Additif 21 – Règlement ONU n° 22

Révision 5 – Amendement 2

Complément 2 à la série 06 d'amendements – Date d'entrée en vigueur : 4 janvier 2023

Prescriptions uniformes relatives à l'homologation des casques de protection et de leurs écrans pour conducteurs et passagers de motocycles et de cyclomoteurs

« Figure 1d

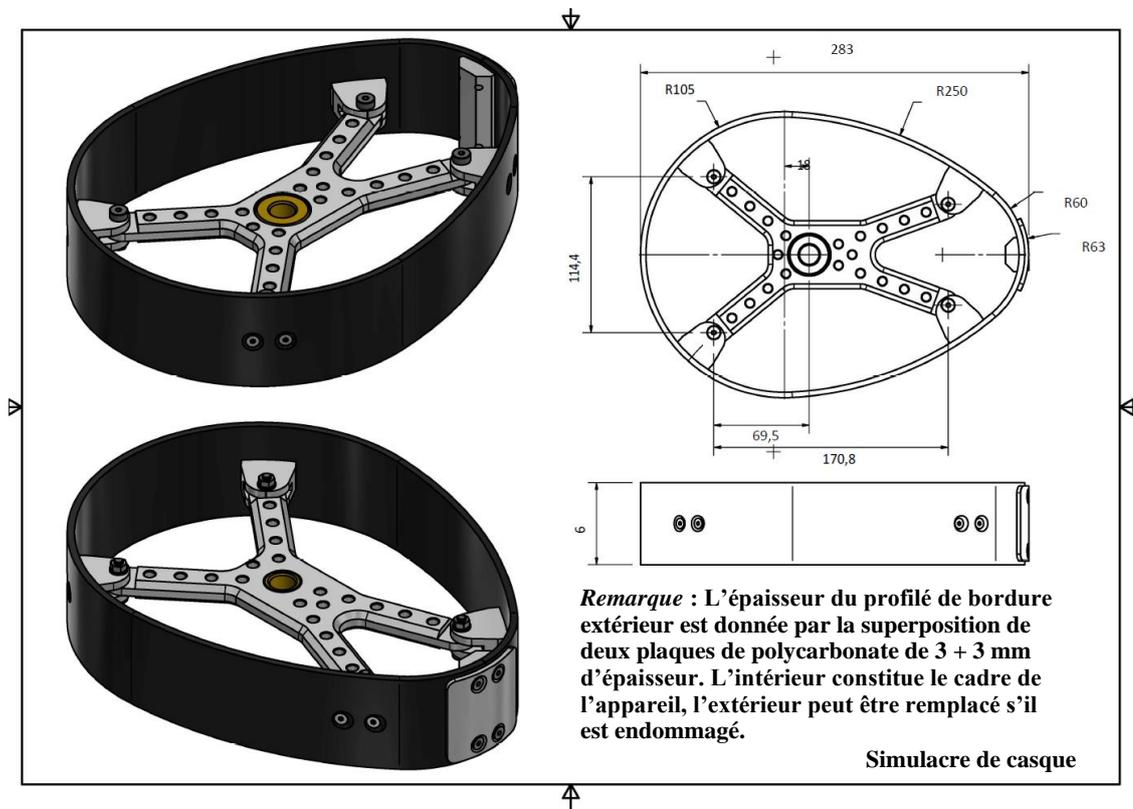
Annexe 8, ajouter la nouvelle figure 1d, ainsi conçue :

Exemple de simulacre de casque pour les essais d'abrasion des saillies des accessoires (méthode B)
